**Европейская экономическая комиссия**

**Всемирный форум для согласования правил
в области транспортных средств****Рабочая группа по вопросам шума****Шестьдесят шестая сессия**

**Доклад Рабочей группы по вопросам шума о работе
ее шестьдесят шестой сессии**

Принятые поправки к Правилам № 51 (на основе документа ECE/TRANS/WP.29/GRB/2017/6)

Рис. 2: График для выявления необходимости в проведении испытания на кондиционирование глушителя

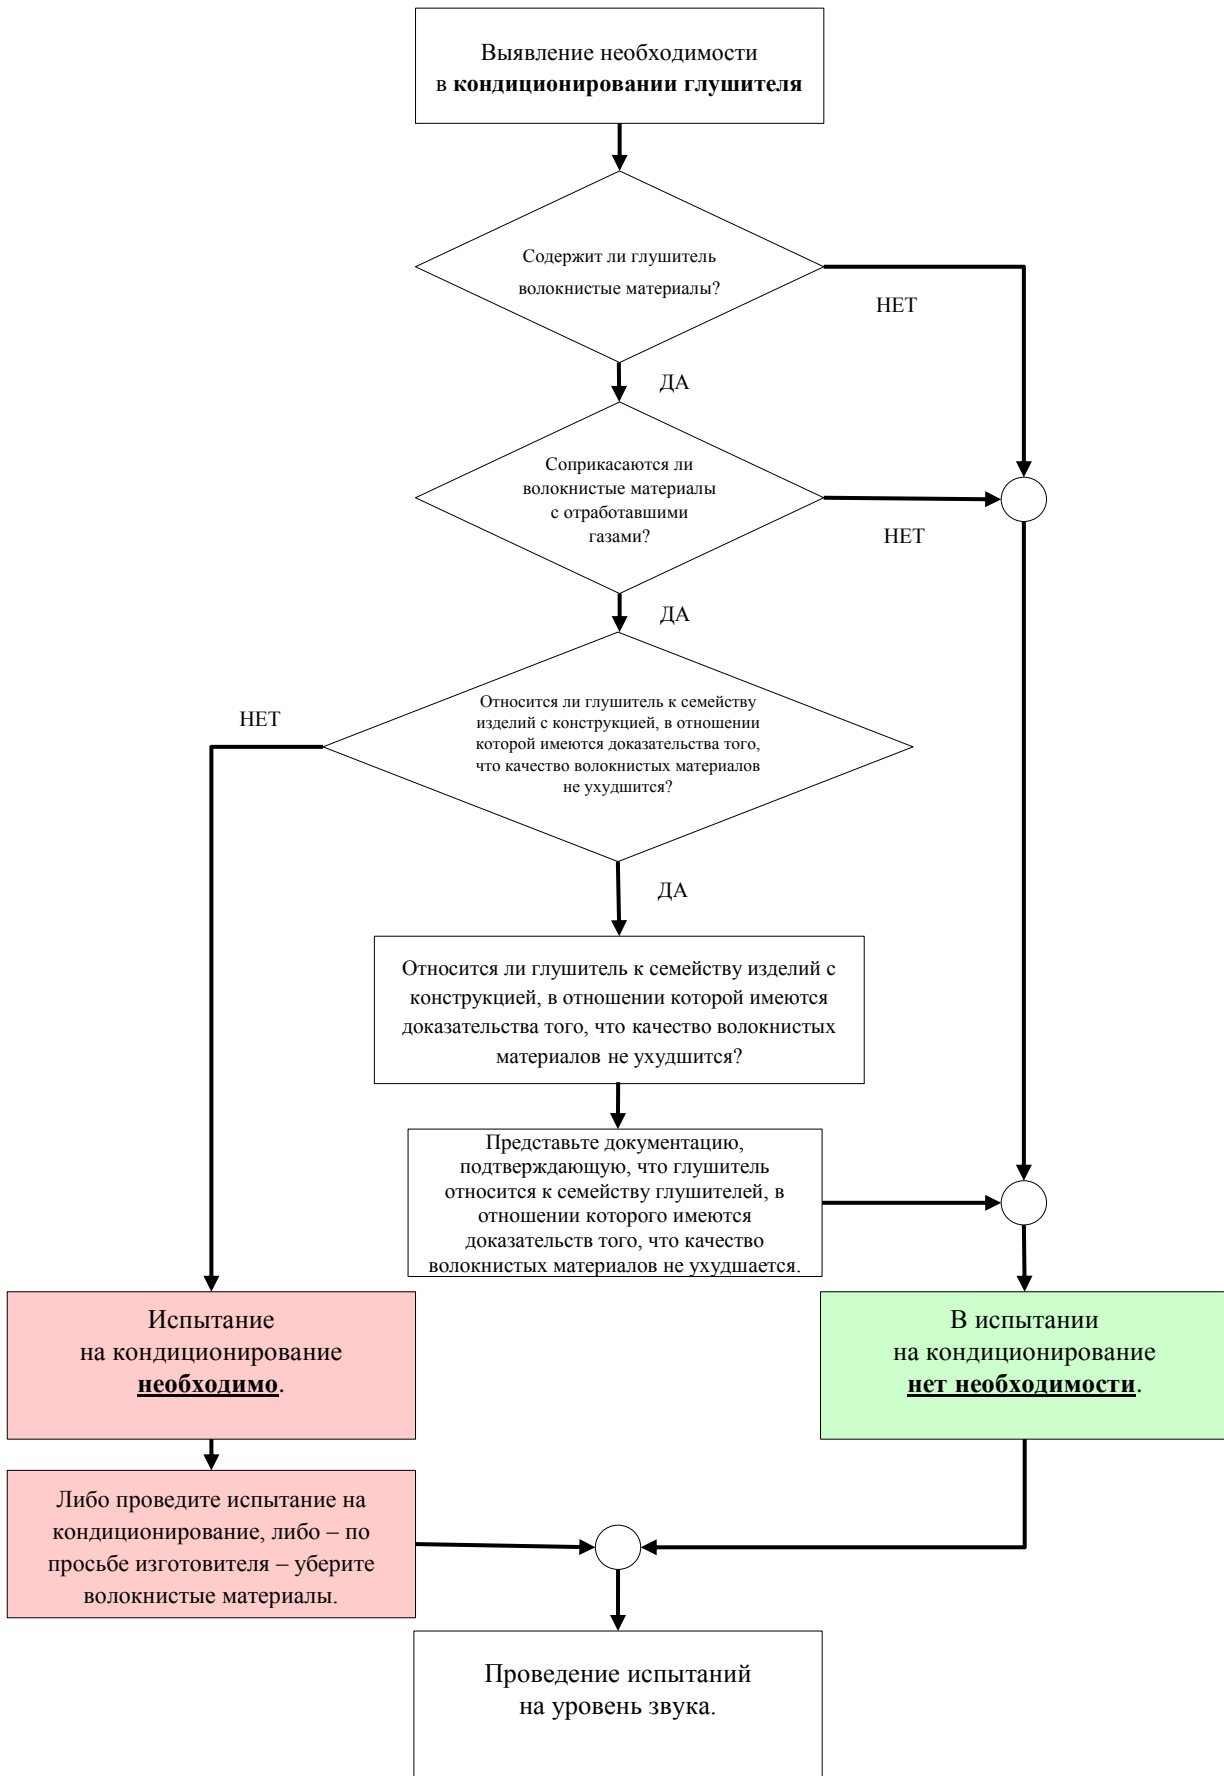
«2.2.6 Если транспортное средство оборудовано системой выпуска, содержащей волокнистые материалы, то ~~она должна быть подготовлена к началу испытаний в соответствии с приложением 4 до испытаний, возможно, потребуется провести испытание на кондиционирование. Должны выполняться положения пункта 1 приложения 4 наряду с требованиями, указанными на графике (рис. 2) в добавлении к приложению 4~~».

Добавление, включить следующий новый график:
